泊発電所

火山影響評価に関するコメント回答 (主に立地評価)

令和6年2月16日
北海道電力株式会社

F-1断層開削調査箇所 (a地点) 露頭スケッチ (昭和57年夏頃作成)

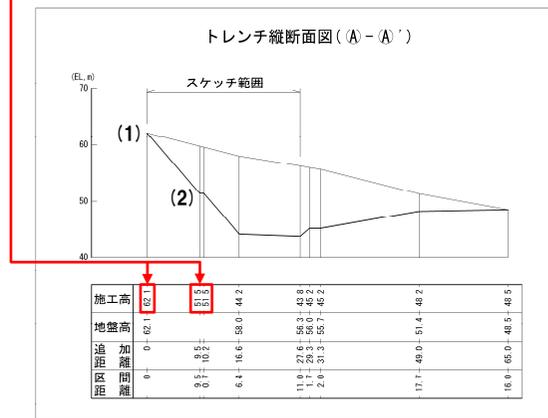
- ・敷地内のF1断層開削調査箇所において認められた火山灰(黄灰色A)及び火山灰(黄灰色B)を給源不明の火山灰として扱い、降下火砕物の層厚評価の検討対象として抽出することを確認した。他方で、火山灰(灰白色)については、その扱いを異にしていることから、その理由を含めて、説明すること。

- F-1断層開削調査箇所のスケッチに記載された火山灰の取り扱いについて整理した結果を下表に示す。
- F-1断層開削調査箇所の地層区分については、断層調査※に基づく検討の結果、下位から、「基盤岩である神恵内層」、「MIS7か或いはそれより古い海成層」、「河成の堆積物」及び「陸成層」に区分しており、火山灰等の記載は、陸成層中に認められるものである（次頁参照）。
- また、F-1断層開削調査箇所のスケッチを次頁に示し、降下火砕物の層厚評価の検討対象として取り扱うこととした火山灰（黄灰色A）及び火山灰（黄灰色B）の推定層厚についても併せて示す。

スケッチ記載	推定最大層厚	推定平均層厚
火山灰(黄灰色B)	約23cm	約14cm
火山灰(黄灰色A)	約18cm	約14cm

幌似露頭1付近の露頭状況写真
(南西方向から望む, 令和5年12月当社撮影)

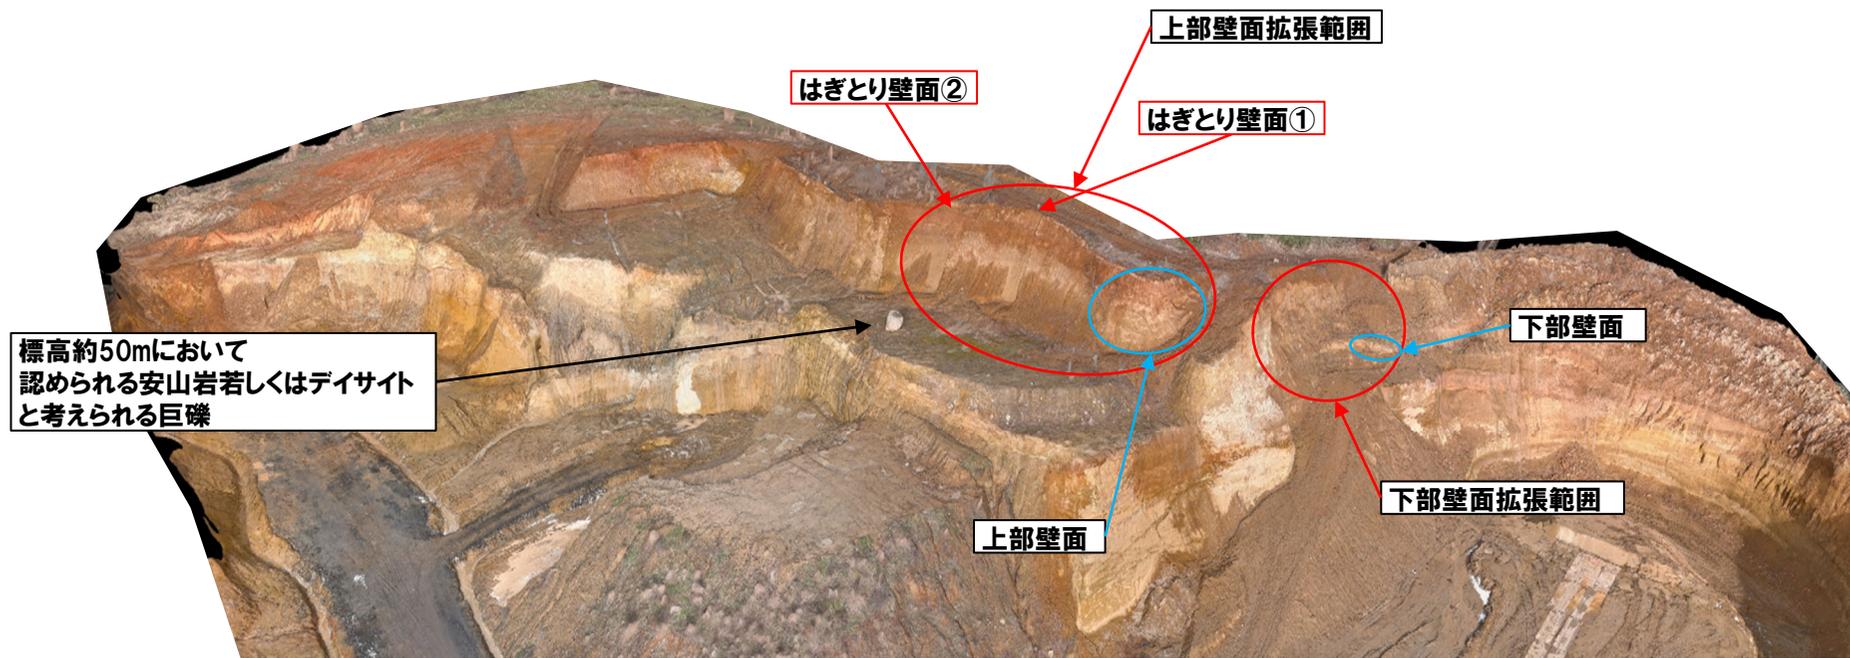
- 「幌似周辺 幌似露頭1」において、事業者が斜面堆積物と評価した堆積物について、以下を実施し、当該堆積物の供給源及び成因について検討すること。
 - ・現在の露頭を詳細に観察した上で、地層区分を改めて説明すること。
 - ・礫種・礫の形状調査, 全岩化学組成分析等を実施し、定量的なデータを追加し説明すること。
 - ・「シルトからなる同心円状の構造を持つほぼ球形の粒子」について、既往の知見等において示される火山豆石の特徴との差異を説明すること。

- “赤色の火砕流様の堆積物”については、露頭観察、後述する礫種・礫の形状調査、全岩化学組成分析等の更なるデータの拡充を行い、「シルトからなる同心円状の構造を持つほぼ球形の粒子」に関する検討の結果も踏まえ、成因及び供給源を明確にした。
- P22においては、指摘事項No.4全体の回答として、“赤色の火砕流様の堆積物”の供給源及び成因についての検討結果を示す。
- なお、上部壁面については、“赤色の火砕流様の堆積物”の分布状況を確認するため、上部壁面の観察範囲を北側に拡張し、下部壁面については、“赤色の火砕流様の堆積物”の下部が認められる範囲は、標高45.5～45.7mの範囲であるものの、更なるデータの拡充を目的に、下部壁面の観察範囲を標高43.0～53.0mに拡張している(本調査地点の露頭状況を次頁に、R5.10.30, 31現地調査以前及び以後の露頭状況の模式図をP21に示す)。
- 上部壁面及び下部壁面における検討の詳細は、補足説明資料2.3.1章に示す。

礫種調査結果

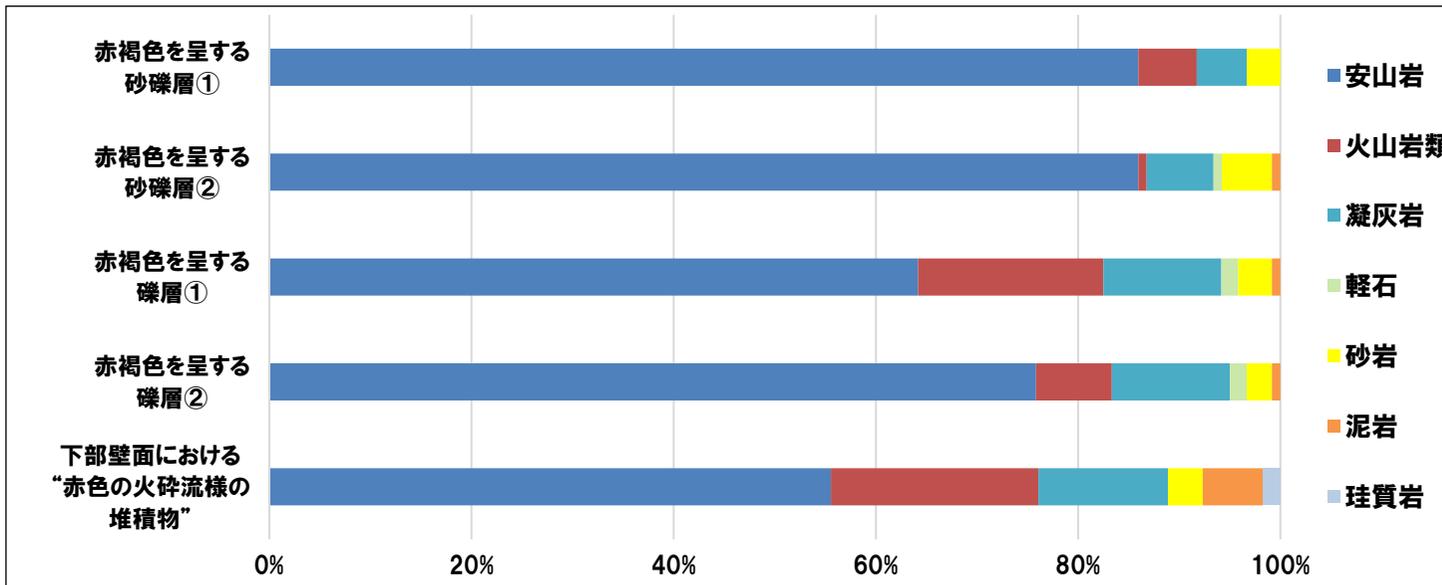
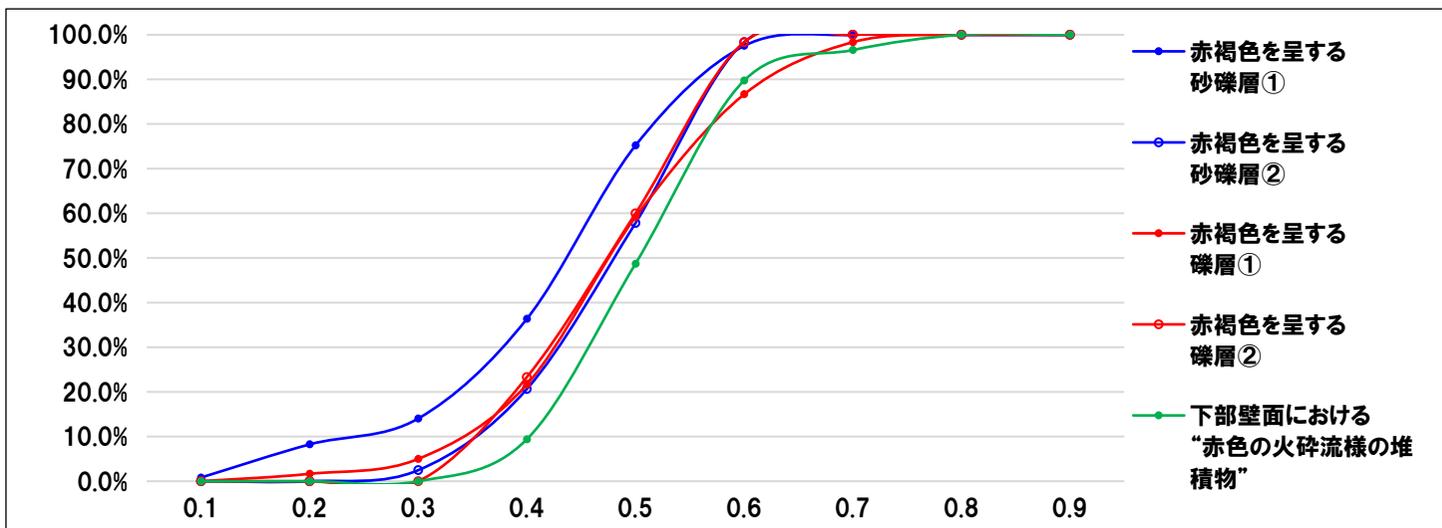
- ・現在の露頭を詳細に観察した上で、地層区分を改めて説明すること。
- ・礫種・礫の形状調査、全岩化学組成分析等を実施し、定量的なデータを追加し説明すること。
- ・「シルトからなる同心円状の構造を持つほぼ球形の粒子」について、既往の知見等において示される火山豆石の特徴との差異を説明すること。

- ・いずれの層準においても、主要構成礫は、安山岩及びその他火山岩類、凝灰岩であり、“赤色の火砕流様の堆積物”では、安山岩の割合がやや低い
- ・これらの礫を除くと、堆積岩類、軽石及び珪質岩が認められ、礫種は多様である

○当該層は、主に安山岩礫からなるものの、多様な礫種の礫が認められることから、その供給源は複数であると判断される。

【H29岩内-6ボーリング】

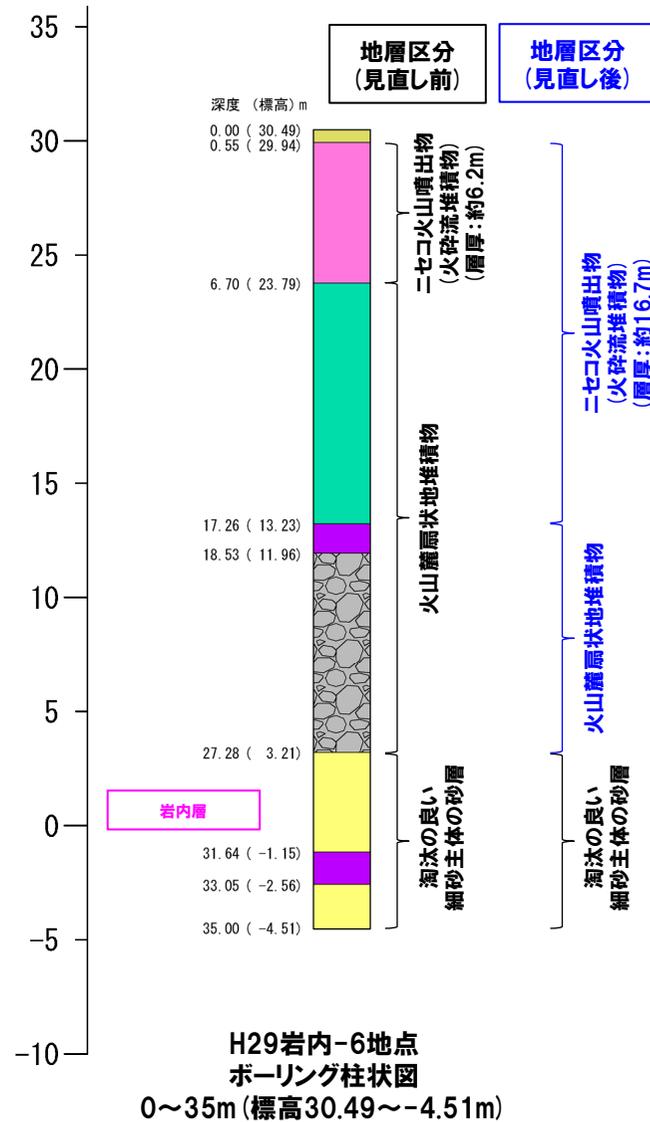
○「**「考古美周辺」**」で実施したボーリング調査のうち、ニセコ火山噴出物(火砕流堆積物)及びニセコ・雷電火山群由来の火山麓扇状地堆積物を確認している地点については、それらを区分する根拠を明確にすること。

- 火山麓扇状地堆積物中に認められる白色の礫は、角閃石等の斑晶が認められることから「発泡痕が認められる安山岩礫」と解釈していたものの、X線CT画像観察の結果、ニセコ火山噴出物(火砕流堆積物)中の軽石と同様、低密度な状況が認められる(P43参照)。
- また、X線CT画像観察の結果、火山麓扇状地堆積物と上位のニセコ火山噴出物(火砕流堆積物)との境界は不明瞭である(P43参照)。
- 上記のとおり、白色の礫は軽石と同様に低密度であること、両堆積物の境界が不明瞭であることから、深度6.70～17.26mの火山麓扇状地堆積物については、ニセコ火山噴出物(火砕流堆積物)に区分を見直した。
- 見直しの結果、火砕流堆積物の層厚は、約6.2mから約16.7mとなった。
- 見直した両堆積物の区分については、次頁に示す。

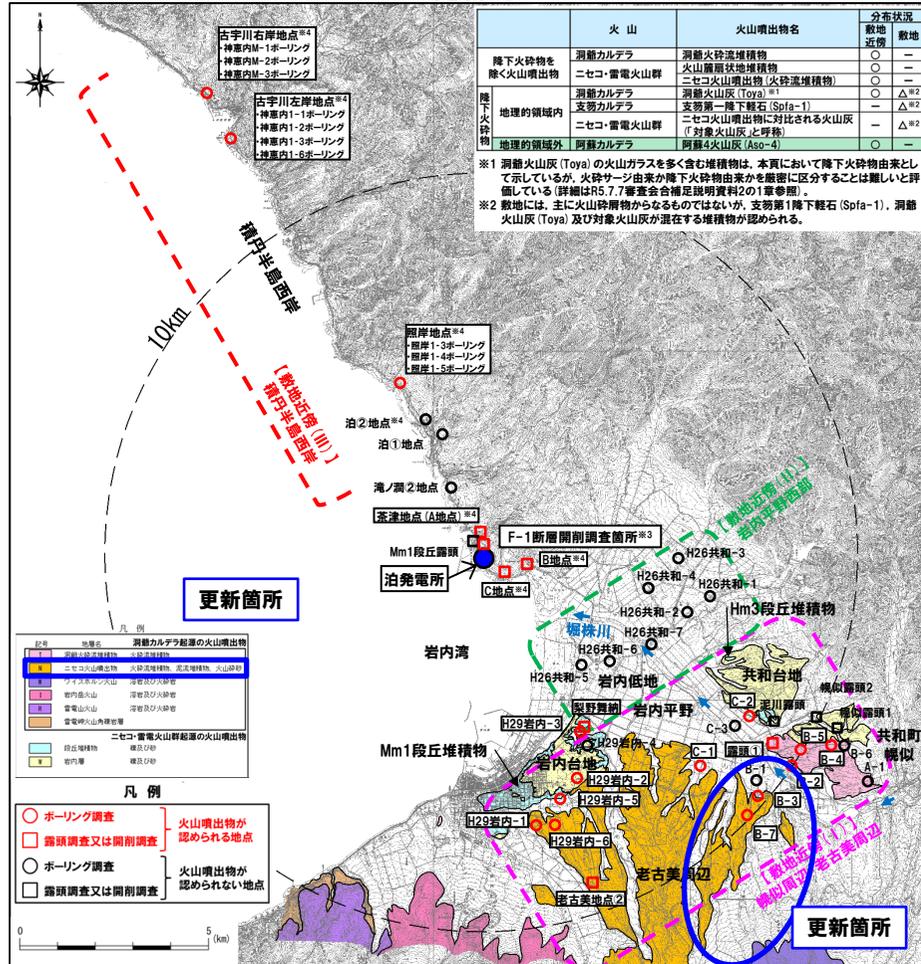
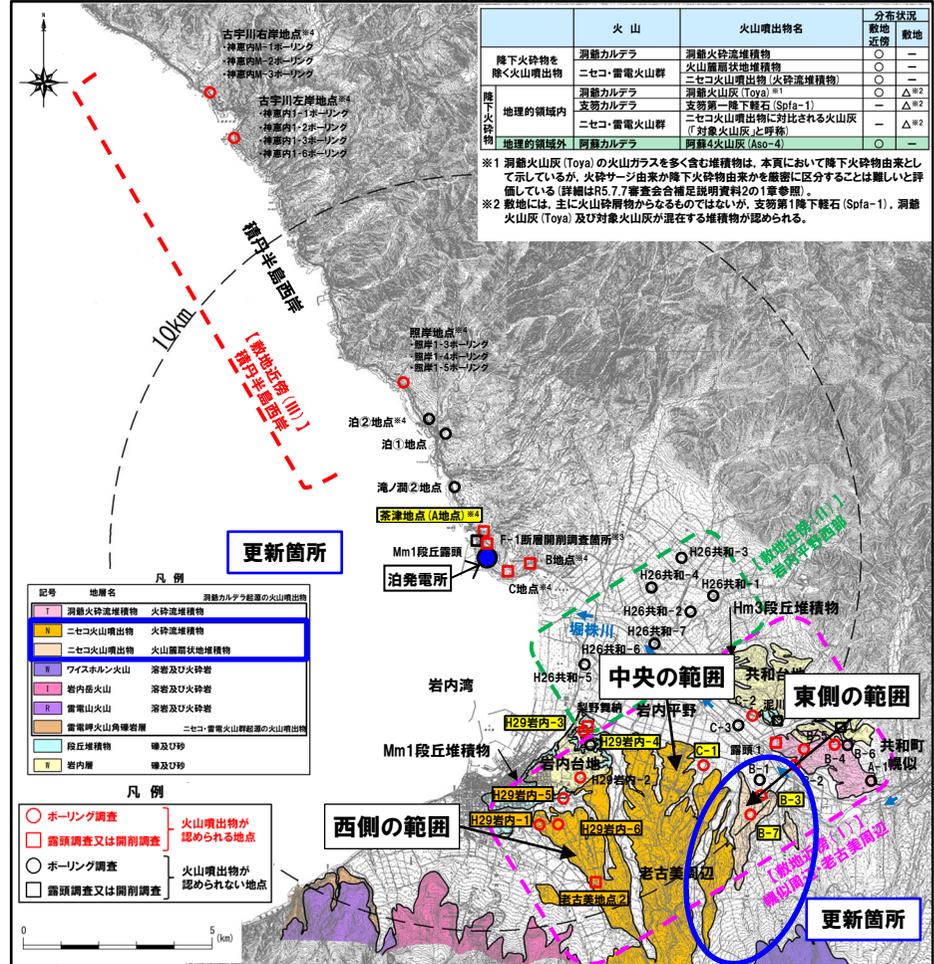
○ニセコ火山噴出物の分布範囲については、地質調査結果等を踏まえ、火砕流堆積物と火山麓扇状地堆積物を区別する等の精緻化を図った上で、火砕流の敷地への到達可能性を評価すること。

- 文献調査及び地質調査を踏まえ、火山地質図の精緻化を行った
- 更新前の火山地質図(左下)及び更新後の火山地質図(右下)を示す。

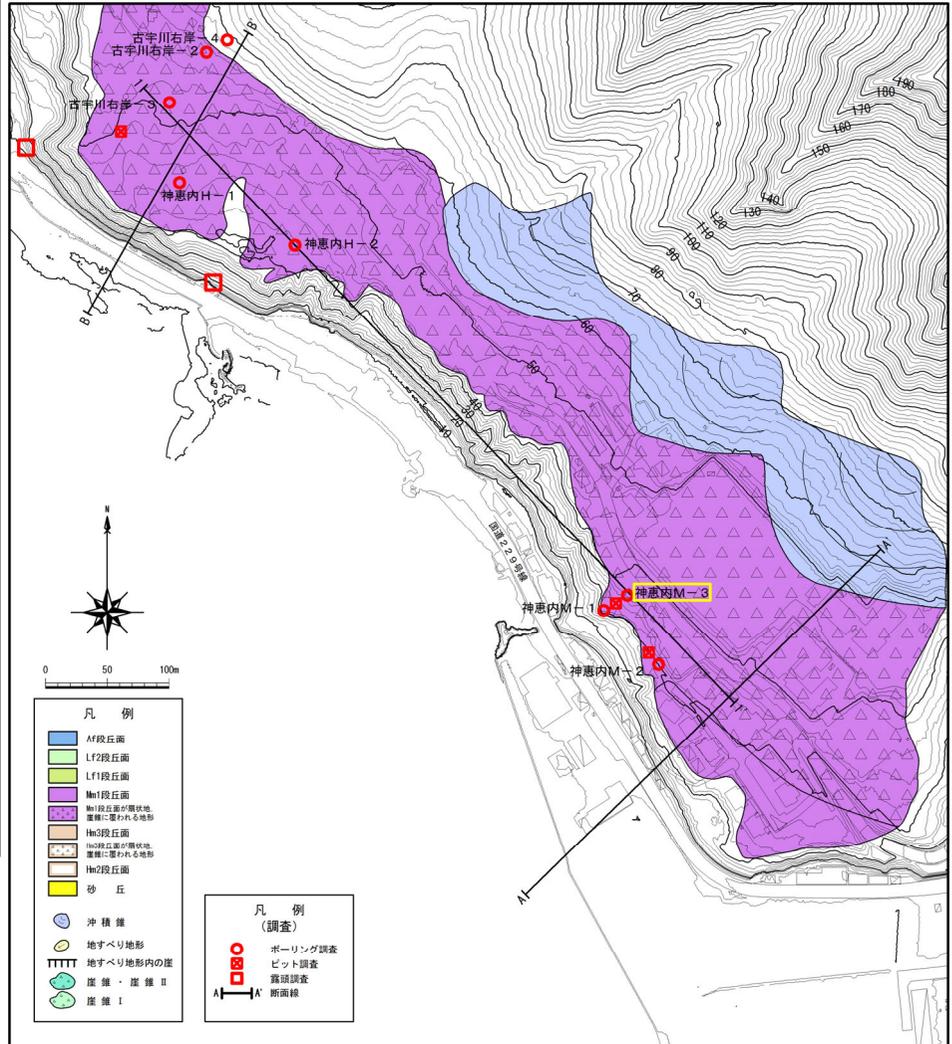
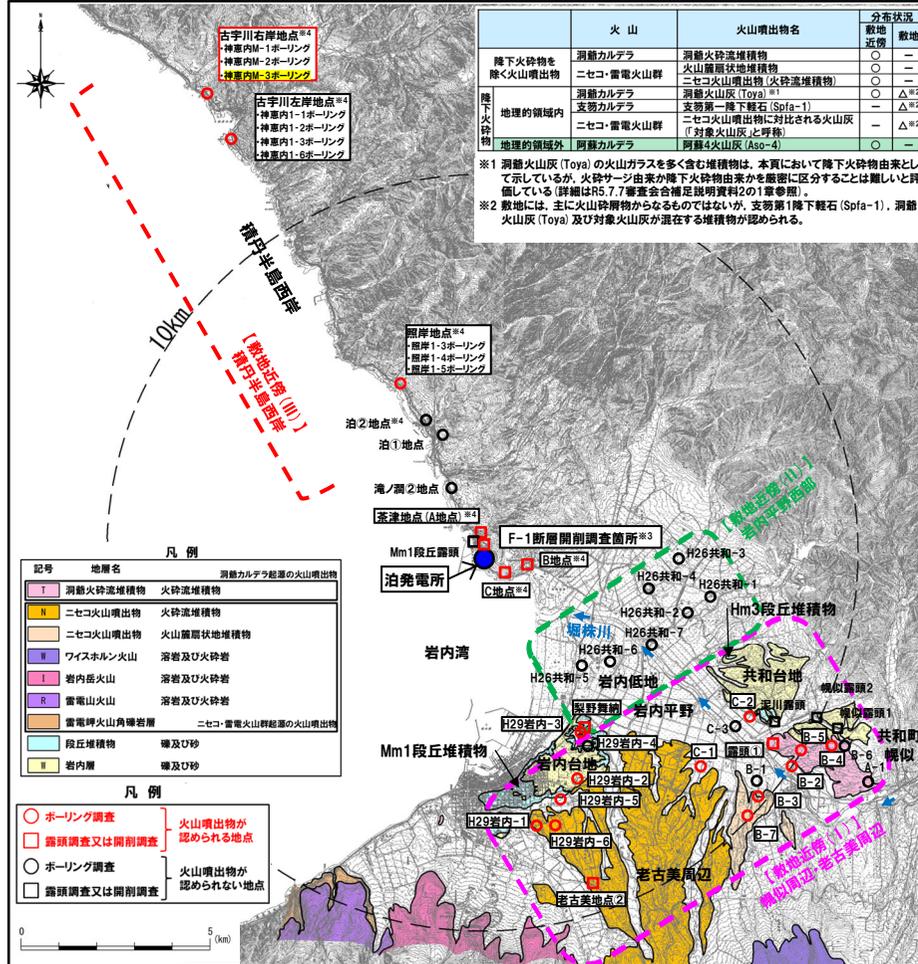
○層相から火山砕屑物の可能性が考えられるが火山ガラスが少ない堆積物については、重鉱物の有無等の観点を含めて総合的に評価すること。

- 当該堆積物の評価結果を以下に、調査位置図を次頁に、ボーリングコア写真及び柱状図をP65に、火山灰分析結果をP66にそれぞれ示す。
 - ・火山灰分析(組成分析, 屈折率測定及び主成分分析)の結果, 洞爺火山灰(Toya)に対比される火山ガラスが認められるものの, 以下の状況から, 主に火山砕屑物からなるものではなく, 火山ガラスが混在するシルトに区分される。
 - 火山ガラスの粒子数が少ない(35/3000粒子)
 - 上位に認められるシルト質砂礫及び下位の火山灰混じりシルト質砂礫と比較して火山ガラス及び重鉍物の粒子数が同程度であり, 明瞭なピークは認められない
 - 重鉍物の屈折率がブロードな頻度分布を呈し, 明瞭なピークは認められない
 - 重鉍物の屈折率が基盤岩の屈折率と調和的である
- したがって, 当該堆積物は火山事象に伴う堆積物ではないことから, 火山影響評価において取り扱う堆積物ではない。
- また, 条件①には該当するが, 条件②には該当しない堆積物については, 上記評価結果を踏まえると, 降下火砕物由来である可能性は十分小さいと判断されるが, 重鉍物について明瞭な粒子数の増加が認められないこと等を確認した。
